# 生産終了予定商品

デジタル指示温度調節器

形E5AX(基本タイプ)

形E5AK

### 外形寸法 / 取付寸法

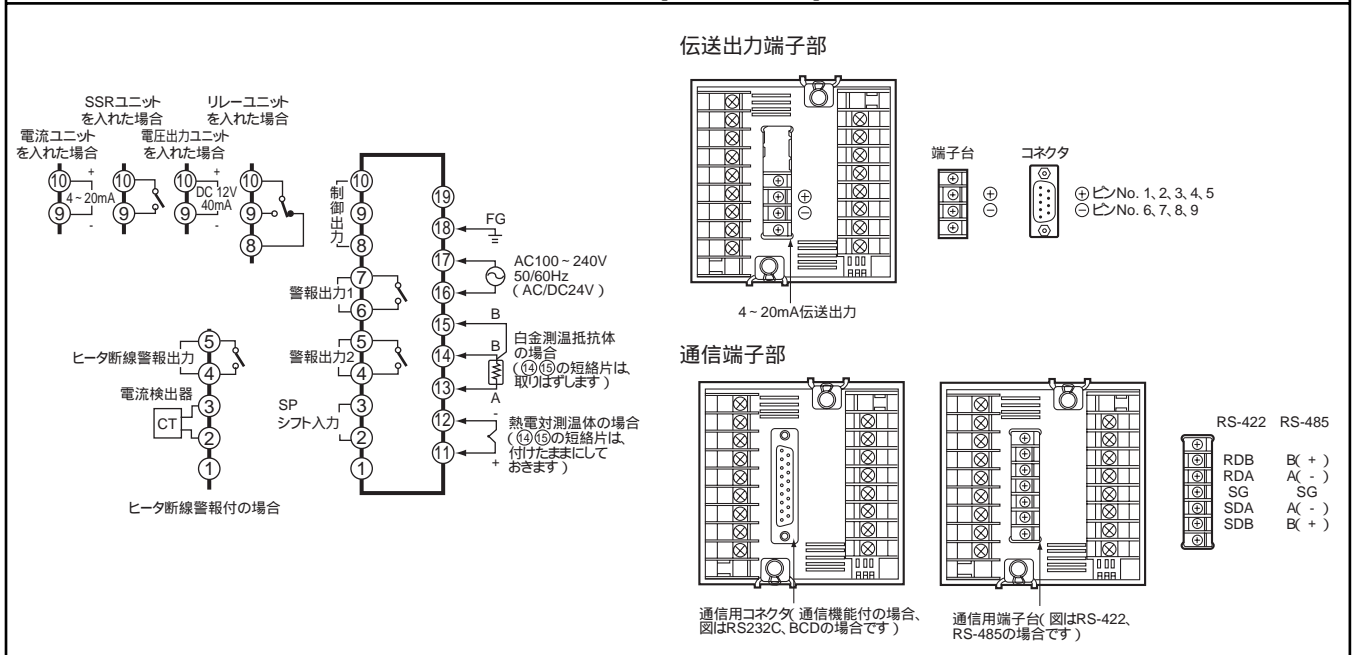
生産終了予定商品 形E5AX(基本タイプ)	推奨代替商品 形E5AK
  <p>取り付けねじ</p>	 
<p>取り付け加工寸法</p>   $L = (96N - 3.5) \pm \frac{1}{0}$ <p>(N個横密着取り付けのとき)</p> <p>注1. 取り付けパネルの板厚は1~8mmが適当です。          注2. 密着取り付けが可能です。(ただし横方向のみ)</p>	<p>取り付け加工寸法</p> <p>単位: mm</p>  <ul style="list-style-type: none"> <li>・ 取り付けパネル厚は1~8mmです。</li> <li>・ 上下左右とも密着取り付けはできませんので注意してください。(取り付け間隔を守ってください)</li> </ul>

端子配置 / 内部接続

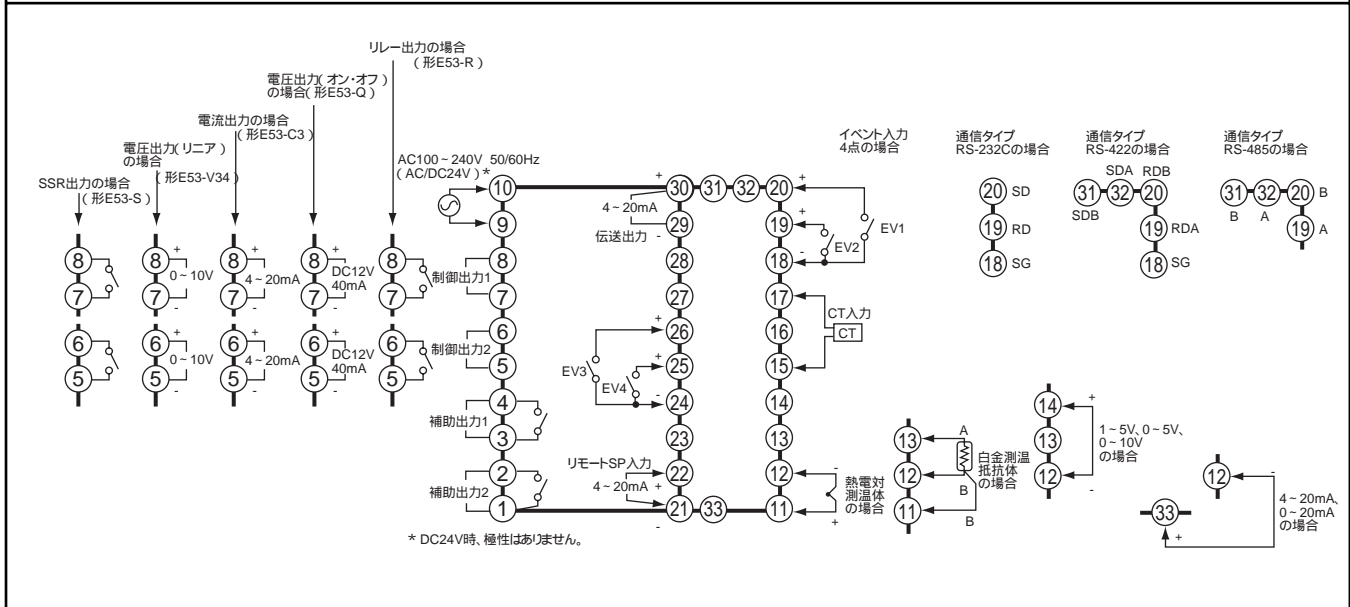
- ・ 内部スイッチ設定がソフトパラメータ設定になります。
- ・ 通信および伝送機能付の接続端子はすべて端子台方式となります。
- ・ 電流出力ユニット 形E53-Cをご使用の場合は、形E53-C3に変更が必要です。
- ・ SPシフト入力機能はマルチSP機能での代替となります。
- ・ BCD通信タイプは代替品がありませんので、シリアル通信での置換をお願いします。
- ・ 密着取付はできません。
